**OFICIO N° D000688-2023-MIDAGRI-SERFOR-DGGSPFFS**

Asunto : Opinión técnica sobre el Estudio de Impacto Ambiental semidetallado.

**INF TEC N° D000740-2023-MIDAGRI-SERFOR-DGGSPFFS-GA**

**Figura 2. En A, Mapa NDVI del AI del proyecto donde se observa alta predominancia de bofedales y en B, Mapa de AI, imagen satelital Sentinel 2A, donde se observa la presencia de cuerpos de agua y ecosistemas hidromórficos bofedales**

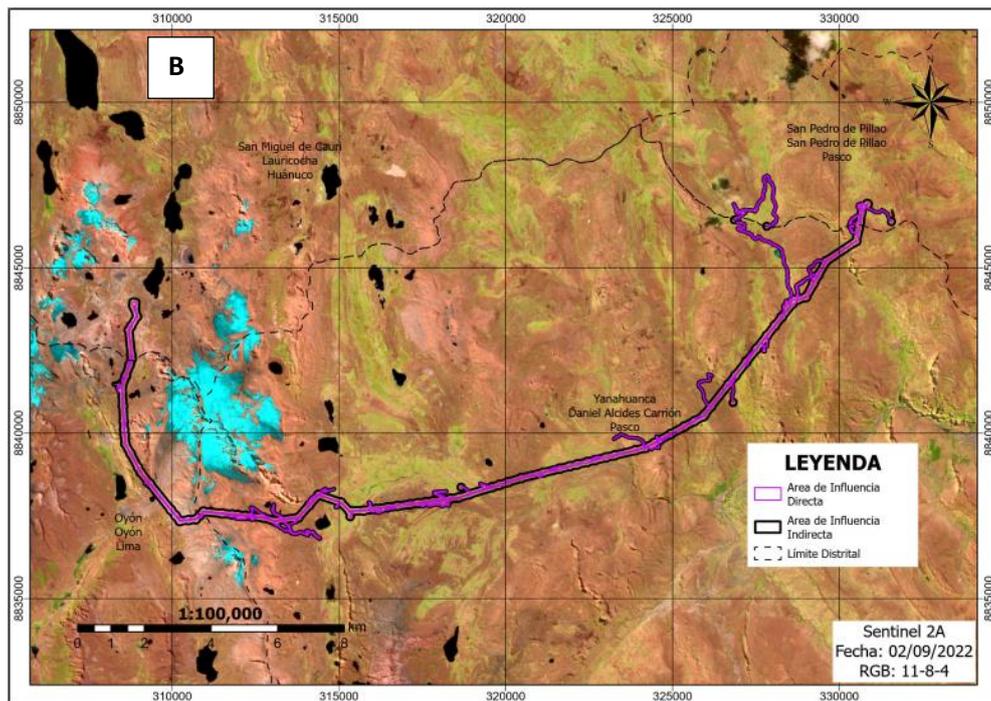
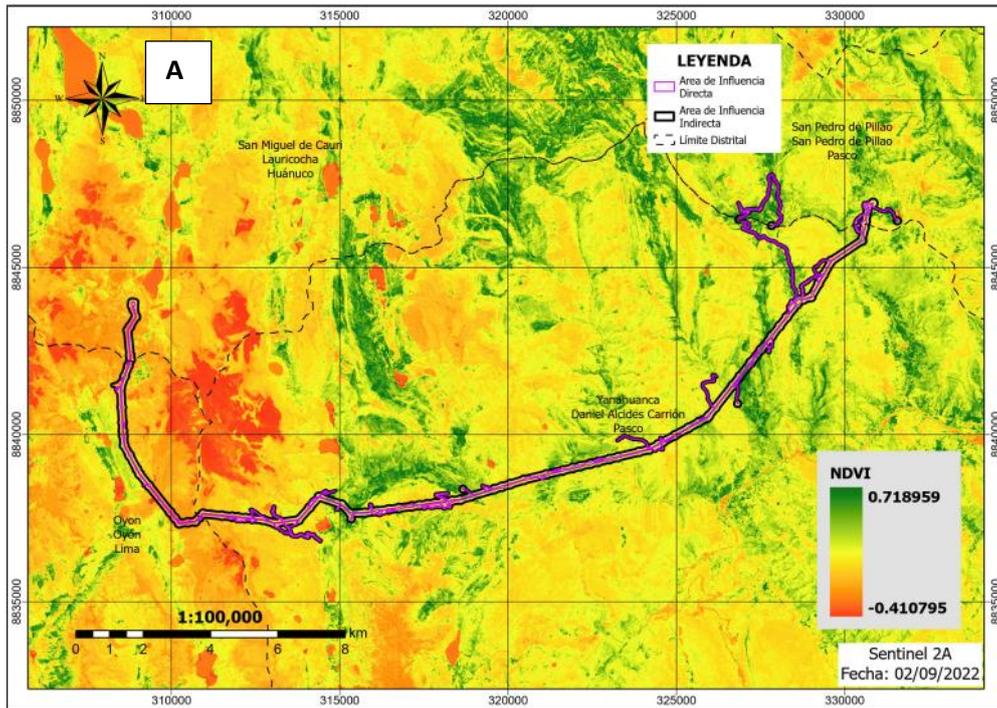
El Titular presenta los valores de cada atributo para el impacto ambiental *Colisión de avifauna*, sin embargo, considerando que son áreas de endemismo de aves y de importancia para la conservación de aves, es necesario precisar con respecto a lo mencionado para el atributo Extensión, que la avifauna se encuentra en cuerpos de agua, pero también en los bofedales y vegetación aledaña, en ese sentido como se observa en la Figura 2. el área del proyecto se encuentra superpuesta a zona de bofedales y de cuerpos de agua por tanto la extensión como tal no sería puntual. De igual modo, de suceder este impacto ambiental potencial, podría ocasionar una afectación en el ave afectada, desde moderada hasta grave (muerte del animal, no siendo reversible y recuperable), no tanto en términos de especies, sino en términos de individuos colisionados, según ello, sería necesario revisar los valores de los atributos de Intensidad, Reversibilidad y Recuperabilidad. Así como, deberá actualizar en todo el expediente. Se sugiere del mismo modo revisar la evaluación y valoración de impacto Electrocutación de avifauna. Así como, presentar los nombres científicos en cursiva.

Al respecto, en el anexo 7 se adjunta el Capítulo 5 Identificación y Evaluación de Impactos Ambientales donde se reformula la evaluación de los impactos colisión de

*avifauna y electrocución de la avifauna. Asimismo, en el anexo 6 se adjunta la matriz de evaluación de impactos ambientales.*

El Titular actualiza la valoración de los impactos ambientales *Colisión de avifauna y Electrocuación de avifauna* para la L.T. Simple y Doble Terna en la Etapa de Operación y Mantenimiento por lo que la observación se considera **ABSUELTA**.
